Αθήνα, 16 Ιανουαρίου 2026

Προς: Ενδιαφερόμενους οικονομικούς φορείς για την ανάθεση της σύμβασης με τίτλο «**Προμήθεια μηχανολογικού εξοπλισμού και μηχανημάτων έργου για την πρόληψη, άμεση επέμβαση και αντιμετώπιση των επιπτώσεων από φυσικές καταστροφές**» (ΑΔΑΜ: 25PROC017804848 2025-10-24).

Αντικείμενο: Διευκρινίσεις επί της Διακήρυξης Ηλεκτρονικού Ανοικτού (Διεθνούς) Διαγωνισμού για την ανάθεση της σύμβασης «**Προμήθεια μηχανολογικού εξοπλισμού και μηχανημάτων έργου για την πρόληψη, άμεση επέμβαση και αντιμετώπιση των επιπτώσεων από φυσικές καταστροφές**».

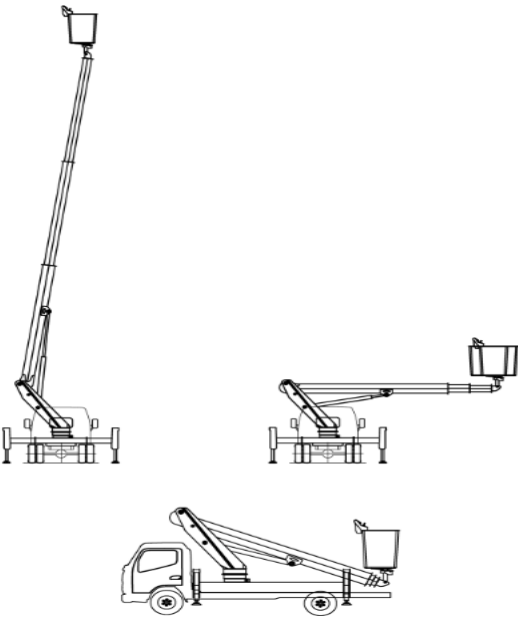
#	Τμήμα / Σημείο - Άρθρο Διακήρυξης	Ερώτημα / Αίτημα για διευκρίνιση	Διευκρίνιση
44	Τμήμα 6 Παράρτημα 1	Στο Παράρτημα Ι , Τμήμα 6 «Καλαθοφόρο Ανυψωτικό Όχημα Πετρελαιοκίνητο αρθρωτό, ανυψωτικής ικανότητας 200 κιλών στα 16 μέτρα» αναφέρεται: Στις παραγράφους: • 4.1.1 “Ορισμός οχήματος» Ανυψωτικό καλαθοφόρο όχημα, πετρελαιοκίνητο, με αρθρωτό βραχίονα και τηλεσκοπικό ιστό.....” • 4.1.5 “Κάθε όχημα διαθέτει υδραυλικό σύστημα ανύψωσης καλαθιού με αρθρωτό βραχίονα και τηλεσκοπικό ιστό.....” • 4.13.1.1 “Αρθρωτός βραχίονας ανύψωσης τηλεσκοπικά εκτεινόμενος, που έχει.....”	Επιβεβαιώνεται ότι το επισυναπτόμενο σχεδιάγραμμα οχήματος αποτελεί αποδεχόμενο τύπο οχήματος.

#	Τμήμα / Σημείο - Άρθρο Διακήρυξης	Ερώτημα / Αίτημα για διευκρίνιση	Διευκρίνιση
		 Επιβεβαιώστε μας ότι στο επισυναπτόμενο σχεδιάγραμμα είναι ο τύπος που ζητείται στην παρούσα προδιαγραφή.
